ЈАВНО КОМУНАЛНО ПРЕДУЗЕЋЕ
"ГРАДСКА ЧИСТОЋА"

Број јавне набавке: **О.П.О. 2/2019**

Предмет јавне набавке: **Резервни делови за возила ИВЕКО**

Предмет: Одговори на питања и обавештење о продужењу рока за подношење понуда

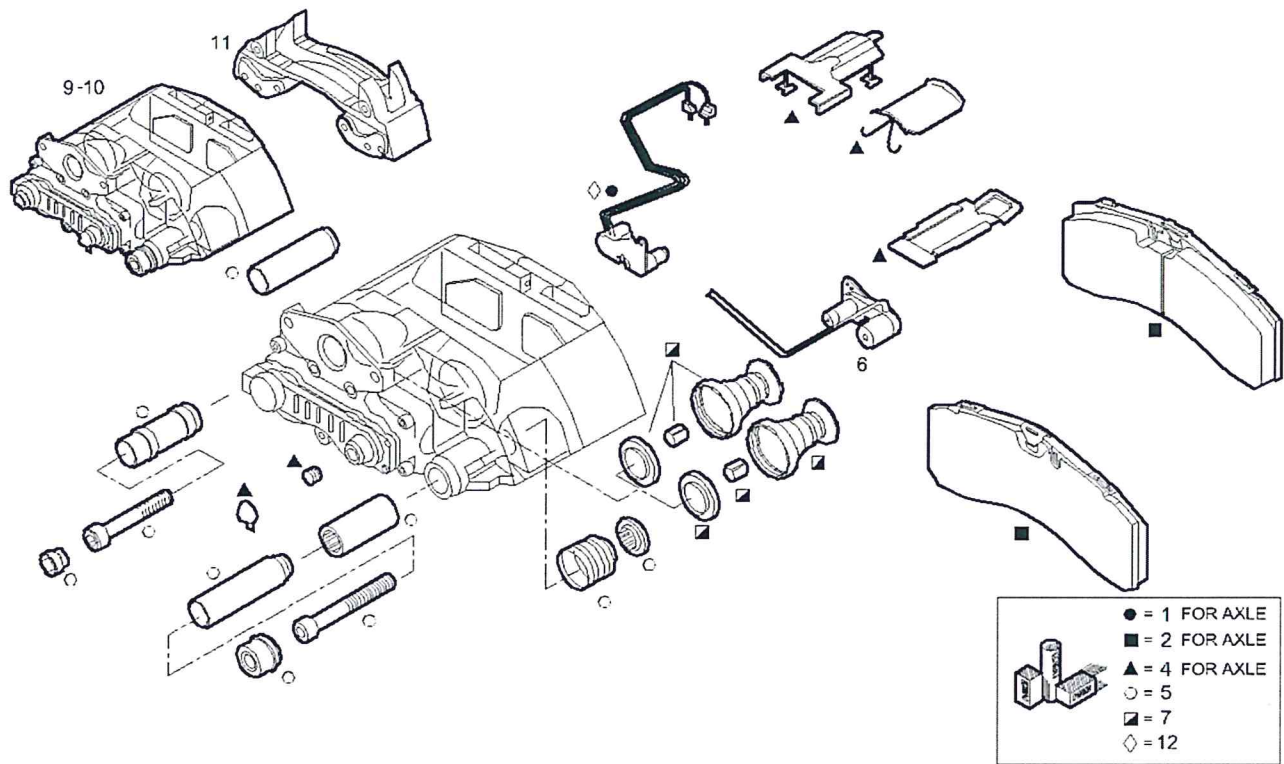
1. На редном броју 21. 42568134 - Кочна челjust, leva (Broj šasiје: ZCFA1TJ0402583567) - број који сте дали не одговара делу који возило носи по шасији. Да ли можете дати оригинал број по броју шасије (у прилогу извод из електронског каталога за тај део по броју шасије као доказ да је неисправан број)?

2. На редном броју 22. 42568133 - Кочна челjust, desna (Broj šasiје: ZCFA1TJ0402583567) - број који сте дали не одговара делу који возило носи по шасији. Да ли можете дати оригинал број по броју шасије (у прилогу извод из електронског каталога за тај део по броју шасије као доказ да је неисправан број)?

- **Позиције под редним бројевима 21 и 22** – Наручилац прилаже извод из електронског каталога са бројем шасије, на којем се може видети да каталошки бројеви одговарају конкретном возилу за које су тражени.
